Referencia: Contrato de Interventoría No. CO1.PCCNTR.7168728, cuyo objeto es: “Interventoría integral para la construcción de una infraestructura turística y náutica para el departamento de Santander”.

ASUNTO: VIABILIDAD AL ACTA DE MODIFICACIÓN No. 02 DEL CONTRATO DE OBRA.

ASUNTO: COMENTARIOS REVISIÓN DISEÑO ESTRUCTURAL DE MUROS VIA INTERNA

INFORME No. 1 – ESPECIALISTA EN GEOTECNIA

Figura 13. Análisis estático perfil 1 Muro PTAR y Muro Vía Principal.

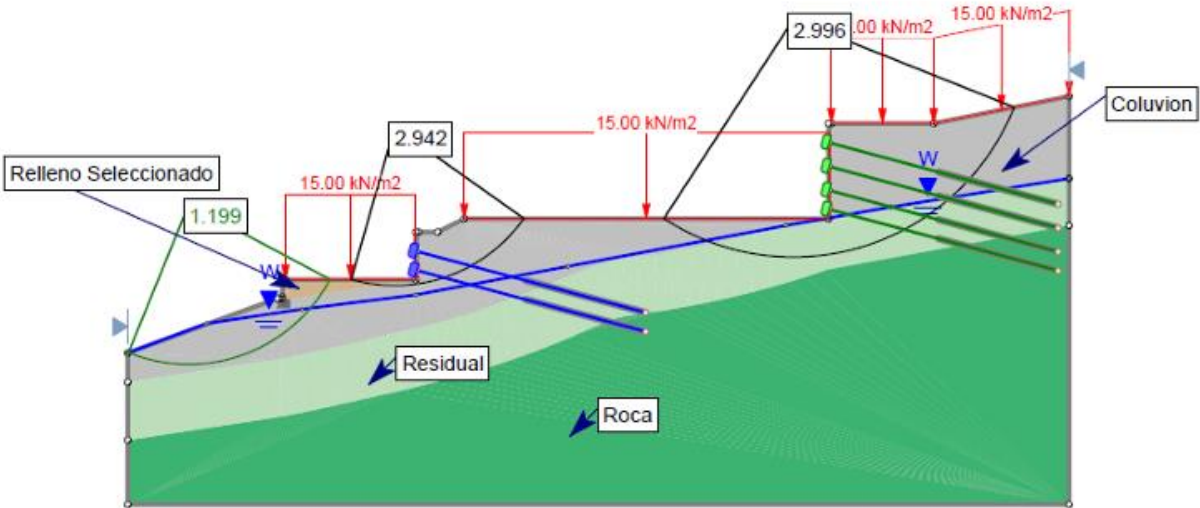
En el numeral 8.3. Análisis de estabilidad de taludes. Se contemplan unas sobrecargas sin especificar el criterio contemplado para asumir esas cargas.

En las modelaciones en condición estática y seudoestática contempladas en las figuras 13 y 14 se observan algunos bulbos dentro de la superficie de falla, tal como se muestra a continuación.

OBSERVACIÓN 6. Se solicita ajustar o corregir.

Figura 16. Análisis dinámico perfil 2 Muro vía Interna, Plazoleta y Muro Vía Principal.

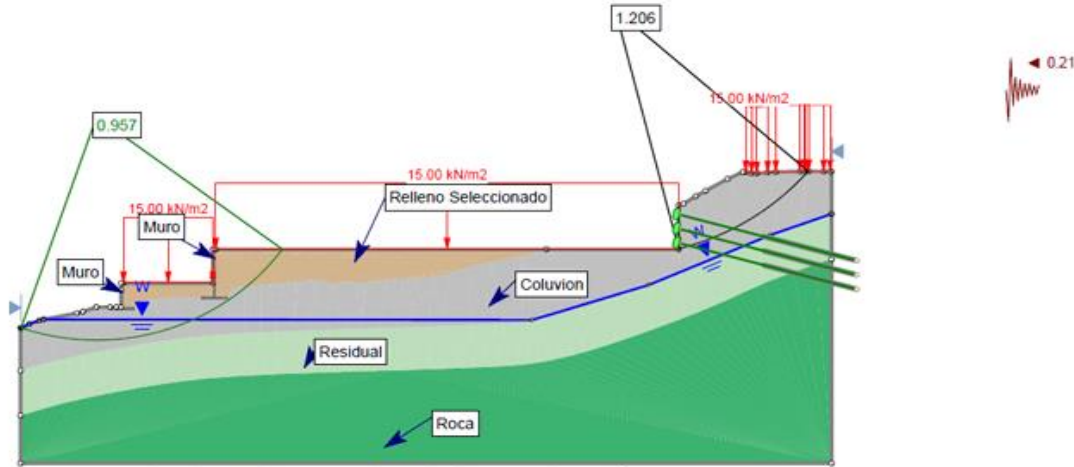
Así mismo, se incluyen modelaciones con los anclajes por fuera del perfil estratigráfico, los cuales muestran a continuación.
